Předmětem posuzování vlivů na životní prostředí podle zákona č. 100/2001 Sb., v platném znění (dále jen „zákon EIA“) je záměr „Pokračování těžby v lomu Mrač“ Č.J. 161777/2025/KUSK, kód záměru STC2730.

Podatel tímto podle § 8 odst. 3 zákona EIA v zákonem stanovené lhůtě 30 dnů, počítané ode dne zveřejnění informace o dokumentaci na úřední desce krajského úřadu, tj. do 9. 1. 2026, podává ke zveřejněné dokumentaci následující vyjádření.

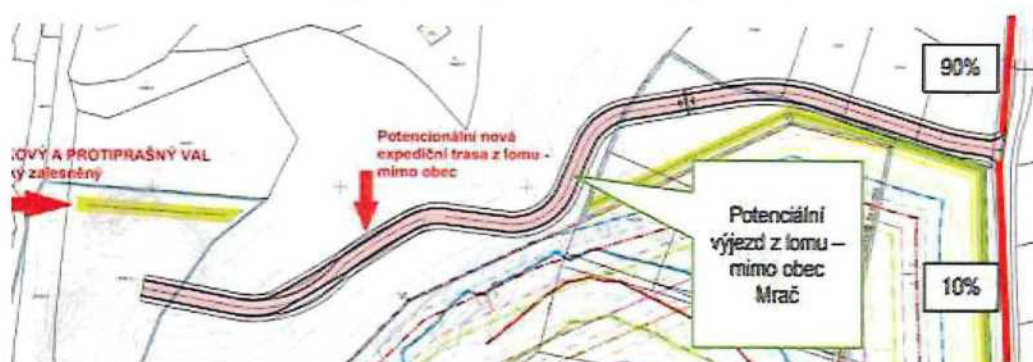
Oproti dokumentaci EIA předložené v roce 2024 došlo ke změnám v rozložení dopravy.

Požadujeme vysvětlení navýšení intenzity dopravy přes Mrač o 15%.

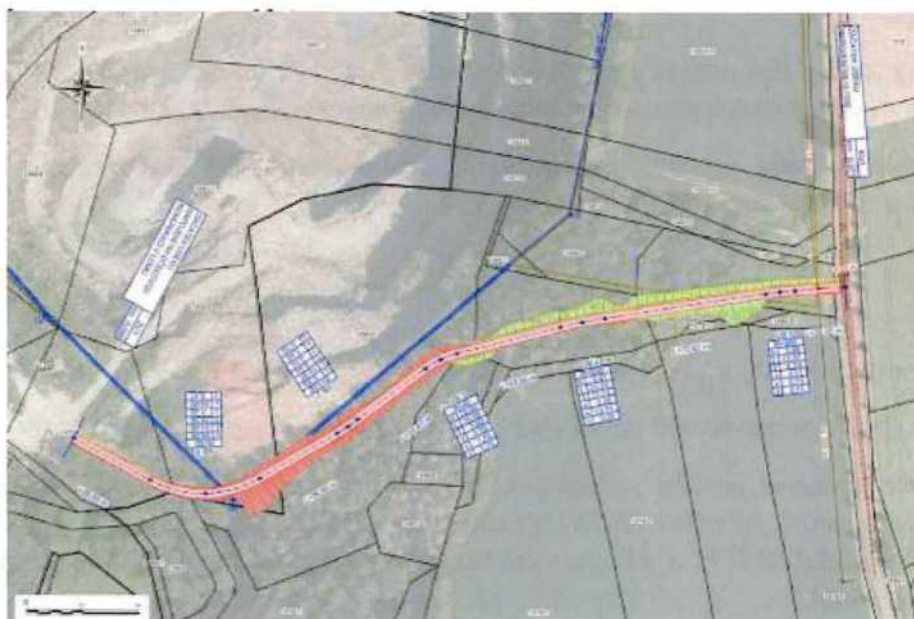
Na str. 3 vyhodnocení vlivů na veřejné zdraví je uvedeno následující:

Expedice kameniva probíhá po veřejných komunikacích. Po výjezdu z lomu směřuje expediční doprava po silnici III/1091 do obce Mrač (20 %) k silnici I/3 a přes Podmračí (80 %) k silnici III/1092 a dále po silnici III/1092 směr Čerčany (64 %) a směrem na Žižánky (16 %).

Toto tvrzení neodpovídá žádným údajům uvedeným v hlukové a rozptylové studii.
